Enquête publique portant sur la demande de permis de construire une centrale solaire photovoltaïque au sol, sur le site « Lanot 4-5 », lieu-dit « Tuquet » de la commune de Meillon - 64510.

Jean-Pierre NOBLET  
Commissaire-enquêteur

Janvier 2024

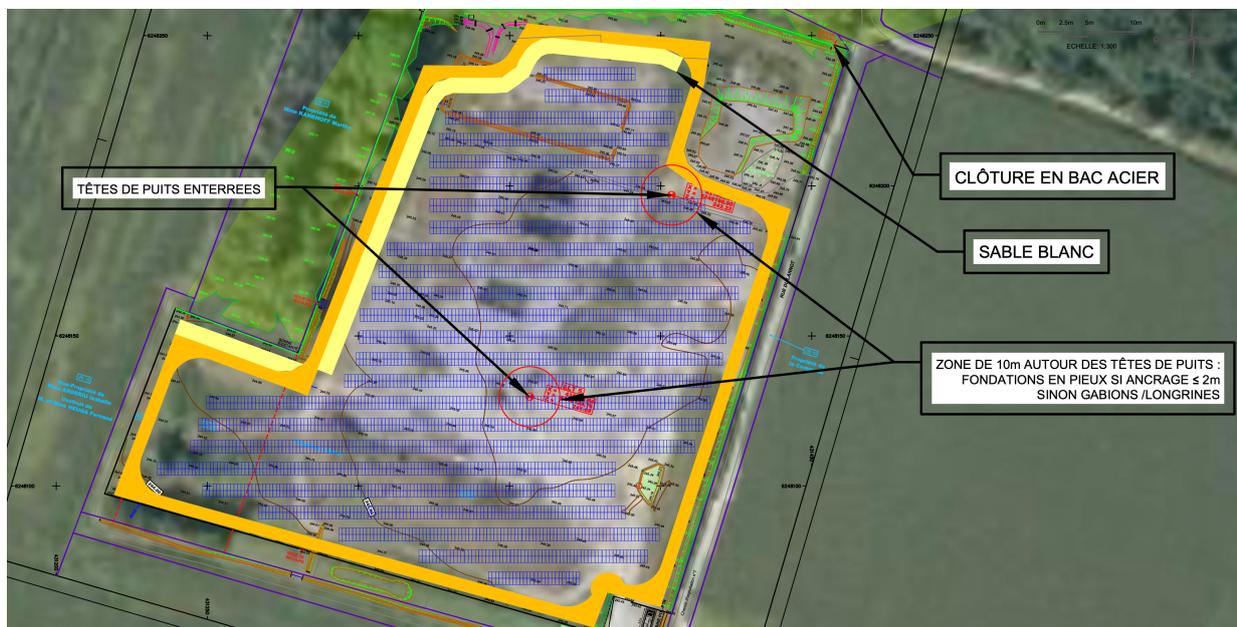
*Relative au constat que l'implantation des panneaux photovoltaïques empiète parfois de façon importante sur la bande de sable disposée sur une partie du pourtour intérieur des parcelles, destinée à contenir la propagation d'un feu.*

*Ces aménagements ont été prévus au regard des préconisations émises par le SDIS64 présentes dans le dossier. Vous m'aviez indiqué que cet empiètement n'avait pas suscité de remarques de la part du SDIS. Mais après sollicitation, ce service me répond « ... que la*

*bande de 4m sert au passage d'engins incendie et permet aussi de limiter la propagation d'un incendie. Il faut donc que cette bande soit libre de tout»<sup>2</sup>.*

Le SDIS a été consulté avant le dépôt de permis de construire par TotalÉnergies Renouvelables puis au cours de l'instruction par les services de la DDT. Les avis émis à la suite de ces deux consultations, datés respectivement de juillet 2022 et février 2023, n'ont pas soulevé de remarques quant à la présence de panneaux sur la zone ensablée. Il n'est pas non plus précisé dans ces avis que les zones ensablées doivent être vides de toutes infrastructures. Enfin, il convient de rappeler qu'une piste périmétrale interne est prévue pour la circulation des véhicules et des moyens de secours.

Cependant, étant donné la faible surface de panneaux photovoltaïques concernés par cette problématique, TotalÉnergies Renouvelables décalera les panneaux afin que la bande de sable soit bien dégagée de tout obstacle. Ces modifications mineures sont présentées sur les trois plans en annexe.
